Modulo per la presentazione delle osservazioni per i piani/programmi/progetti sottoposti a procedimenti di valutazione ambientale di competenza statale

ID: Codice procedura (ID_VIP/ID_MATTM):10844

Impianto per la produzione di energia elettrica da fonte eolica, costituito da 6 aerogeneratori della potenza complessiva di 37,2 MW, un sistema di accumulo da 25 MW e relative opere connesse in località "Rempillo" nel comune di Pitigliano (GR).

TESTO DELLE OSSERVAZIONI

Immagine n. 5 Intervisibilità degli impianti eolici della provincia di Viterbo anche in quella di Grosseto, in particolare nel pitiglianese.

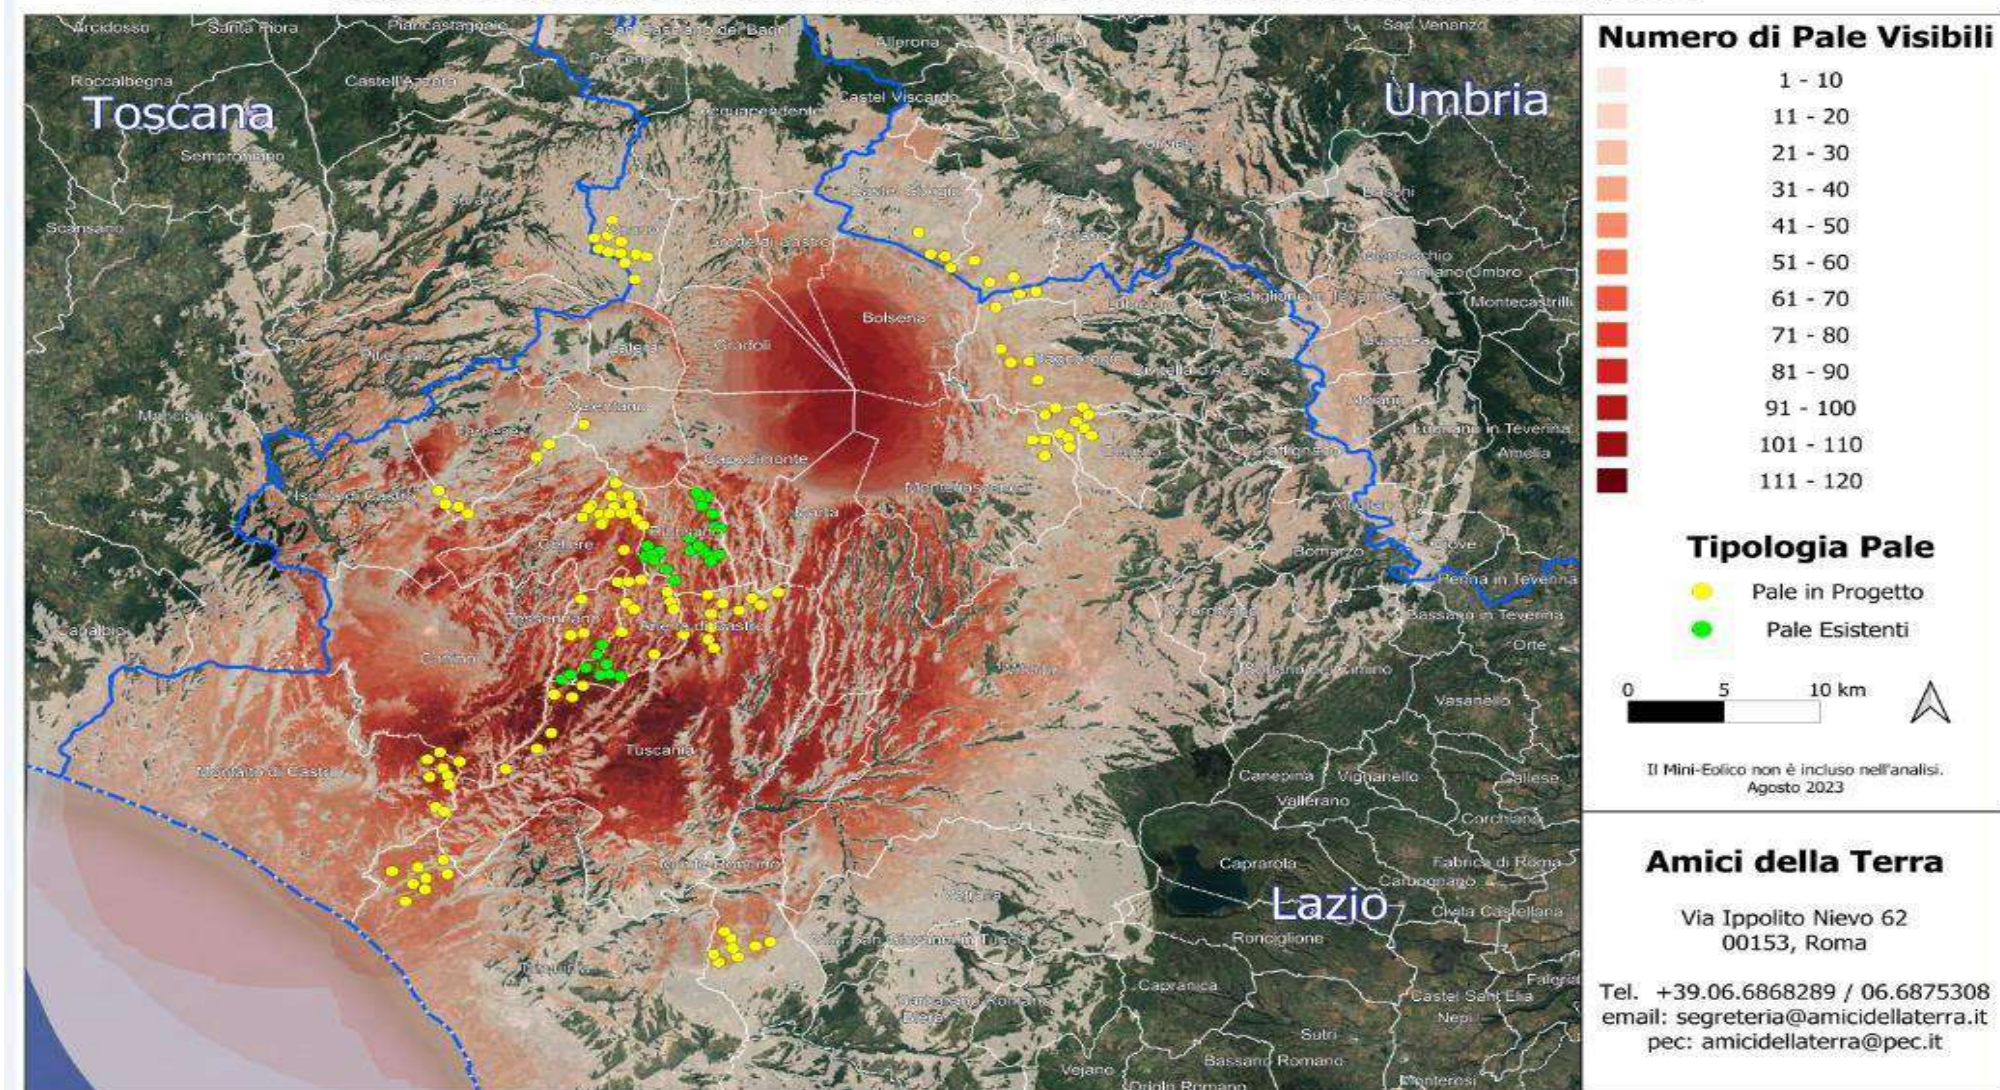
sul territorio e sulle economie di tre Comuni del Lazio (Farnese, Valentano e Latera) si trova nelle fasce di rispetto dei Beni di notevole interesse pubblico come si è evidenziate nelle Osservazioni n. 1 e 2 e crea anche degli impatti negativi anche sui beni naturalistici come verrà dettagliato nell'Osservazione n. 4. Inoltre andrebbe a sommarsi al già enorme cumulo di impianti eolici e fotovoltaici e geotermici che già creano una elevata criticità ambientale nella provincia di Viterbo e interferiscono anche con il territorio toscano come si può vedere dalle immagini nn. 4 e 5 dell'Allegato n. 1.
